Mission régionale d'autorité environnementale

Île-de-France

**Avis en date du 24 janvier 2018
de la Mission régionale d'autorité environnementale d'Île-de-France
sur le projet de défrichage et de construction de logements et de
commerces sur le site du Vieux Chemin de Meaux
à Gagny (Seine-Saint-Denis)**

Fig 2. Plan masse du projet (Extrait de l'étude d'impact).

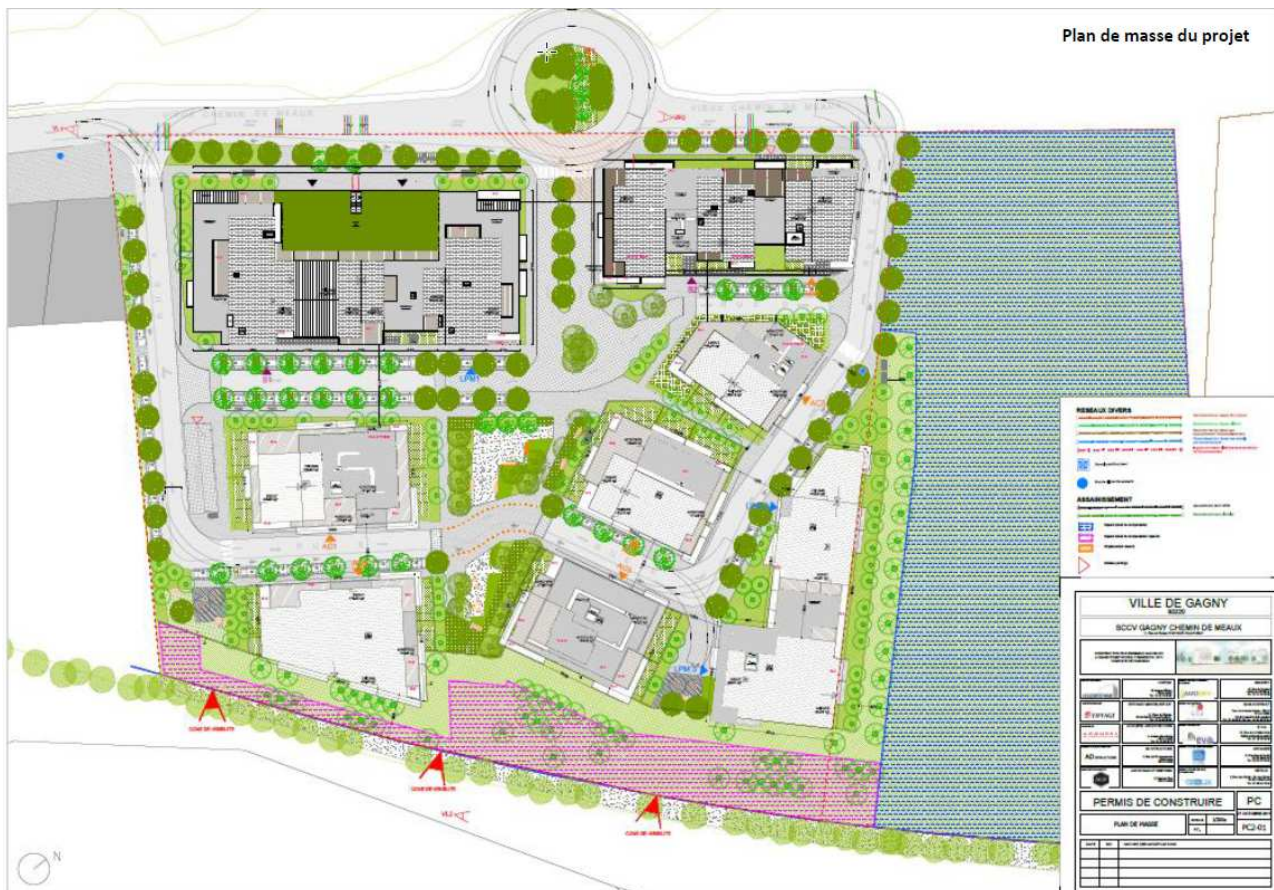
- une hauteur des constructions jusqu'à R+4+attiques soit 15,5 m ;
- 337 logements (en page 177) sur 7 383 m² de surface de plancher. La MRAe note que le nombre de logements diffère dans le dossier puisqu'il est de 316 en page 181, soit un écart de 21 logements. Il est souhaitable que le pétitionnaire précise quel est le nombre définitif de logements prévus dans le projet.
- des stationnements :
 - 48 places de stationnements publics en surface ;
 - 138 places privées réparties sur deux niveaux de parking accessibles depuis le Vieux Chemin de Meaux ;
 - 158 places privées réparties sur deux niveaux de parking accessibles depuis une voie intérieure ;
